Numéro FAQ : 15-013

Prescriptions de protection incendie AEAI, édition 2015

15-15 / Distances de sécurité incendie, systèmes porteurs et compartiments coupe-feu

Thème : Exigences de résistance au feu pour les secteurs du bâtiment de différentes catégories de hauteur de bâtiment

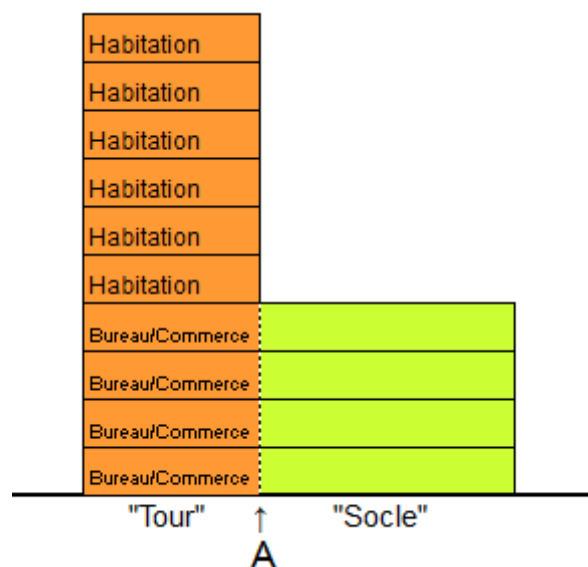
Quelles exigences de résistance au feu s'appliquent si certains secteurs du bâtiment peuvent être attribués à différentes catégories de hauteur de bâtiment ?

L'exemple sert à mieux comprendre et s'applique symboliquement à toutes les situations en-deçà et au-delà de la limite des bâtiments élevés, dans lesquelles des secteurs peuvent être attribués à d'autres catégories de hauteur de bâtiment que la hauteur globale.

Interprétons-nous correctement les PPI 2015 quand nous faisons les affirmations suivantes ?

- 1 Si, entre les secteurs « tour » et « socle » (dans le secteur de la ligne en pointillé A), le système porteur est découplé du point de vue de la statique et si le compartimentage coupe-feu est garanti à l'horizontale conformément aux exigences pour le secteur « tour », les résistances au feu selon chaque catégorie de hauteur de bâtiment (DPI 15-15, chiffre 3.7.1, tableaux 1 à 3) peuvent être appliquées.
- 2 Si, entre les secteurs « tour » et « socle », le système porteur n'est pas découplé du point de vue de la statique et / ou si le compartimentage coupe-feu n'est pas garanti à l'horizontale, les exigences de résistance au feu selon la catégorie de hauteur de bâtiment « tour » (DPI 15-15, chiffre 3.7.1, tableaux 1 à 3) doivent être appliquées à tout le bâtiment.

Oui. L'interprétation des PPI 2015 pour les bâtiments avec des secteurs de différentes catégories de hauteur de bâtiment est correcte dans les deux cas.

Comme alternative, il est possible que l'ingénieur civil fournisse une preuve de stabilité. Il faut tenir compte des prescriptions selon la DPI 27-15 « Méthodes de preuves en protection incendie » (voir également la FAQ 15-005).
